Příloha č. 1:

Principiální technický popis závad dle Reklamacie č. 1 a Reklamacie č. 2

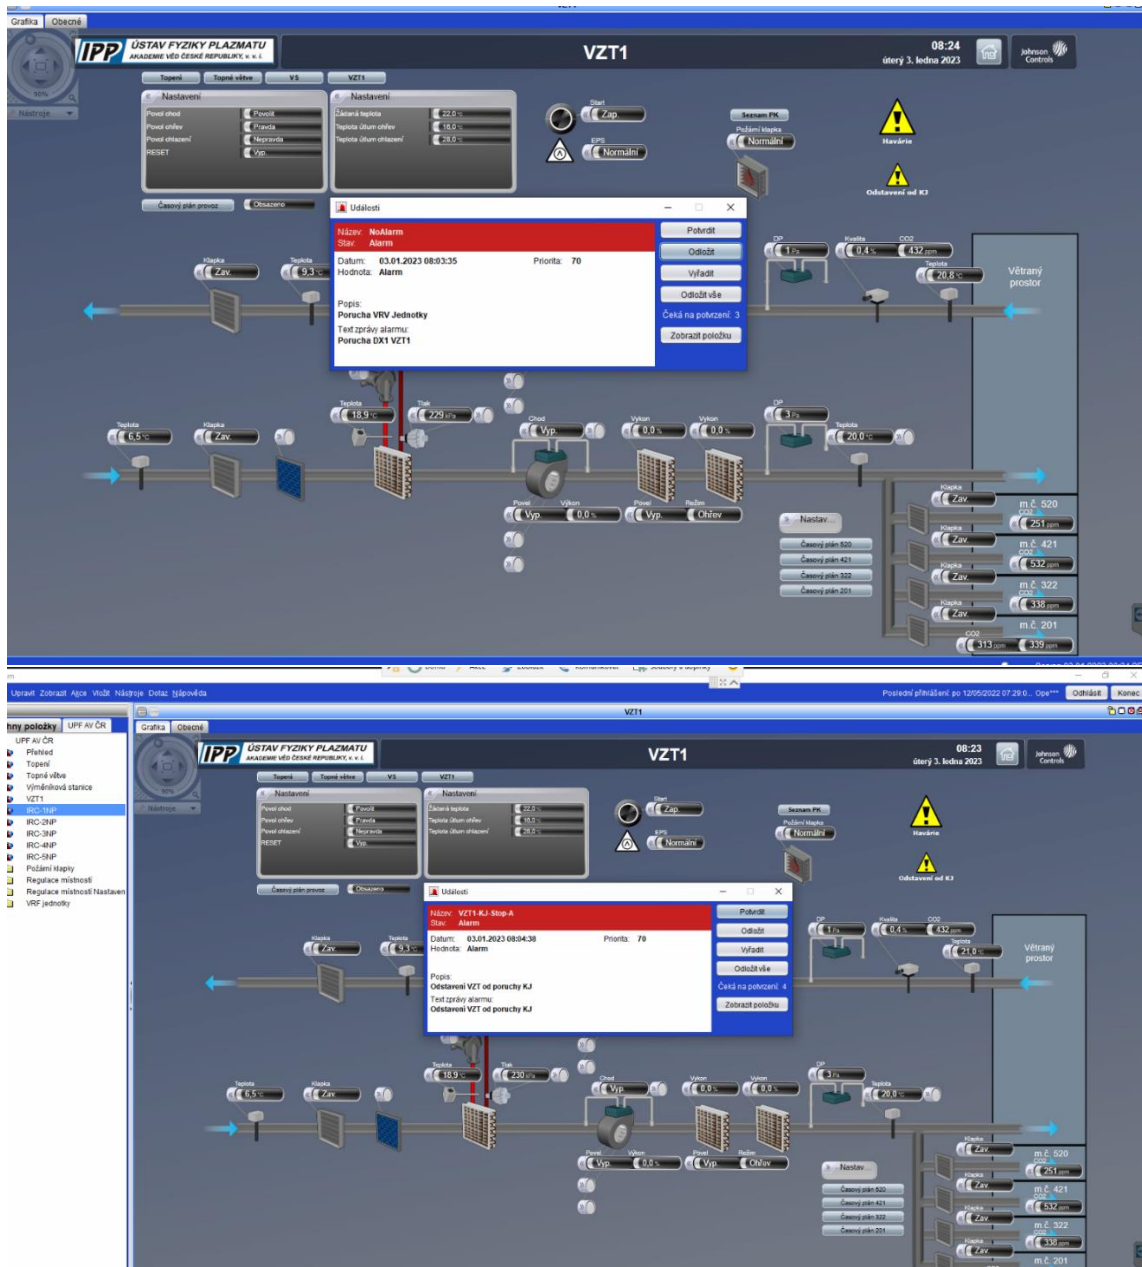
dlouhodobě a stále se objevují poruchy v systému VZT (viz obrázky - příklad chybových hlášení).

Tyto poruchy způsobují dlouhodobé výpadky funkčnosti VZT - tedy dokud neprovedu resetování, tak VZT není funkční.
